Vergadering Erfgoedcommissie

Verslag vergadering Erfgoedcommissie op maandag 6 september 2021 van 14.30 tot 17:45 uur.

Betreft: Gevelrestauratie Laurentiustoren Rijnsburg

Werkbezoek Erfgoedcommissie: restauratie Laurentiustoren Kerkstraat 32 Rijnsburg

Voorstel schets trans beëindiging met vergrootte waterhol

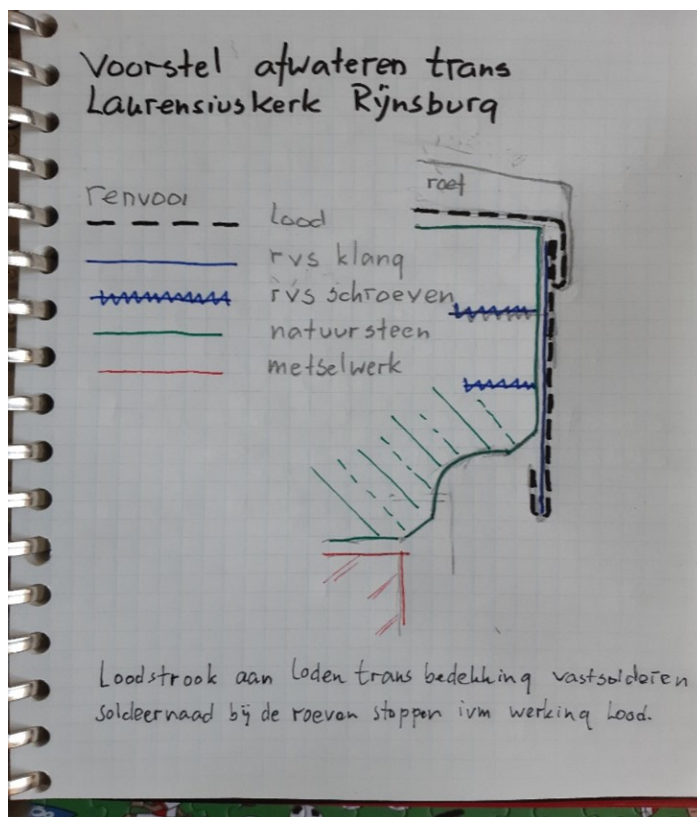
De wens om het van de trans aflopende hemelwater op te vangen lijkt legitiem, echter het toepassen van een goot rondom gaat voor de Erfgoedcommissie te ver. De meest kwetsbare gevel is de noordgevel door de minst goede droging.

De oplossing om een afvoer te creëren *in* de toren is geen optie/mogelijkheid door de roeven dakconstructie. Het voorstel is om een strook lood (25 lbs), met fels, onder het afhangend lood van de trans te schuiven en deze vast te solderen zodat er een groter “waterhol” gecreëerd wordt, waardoor vallend regen/druipwater verder van de gevel valt en meer door de wind meegenomen zal worden. In de huidige situatie zal het water, door gebrek aan een waterhol, langs de gevel kunnen lopen.

De Erfgoedcommissie adviseert om geen goot toe te passen om zo weinig mogelijk afbreuk te doen aan het esthetische beeld van de toren. Wat de voegsamenstelling van de nieuwe voegspecie betreft is de Erfgoedcommissie akkoord met proefstuk 2, mits er minder cement wordt toegevoegd.
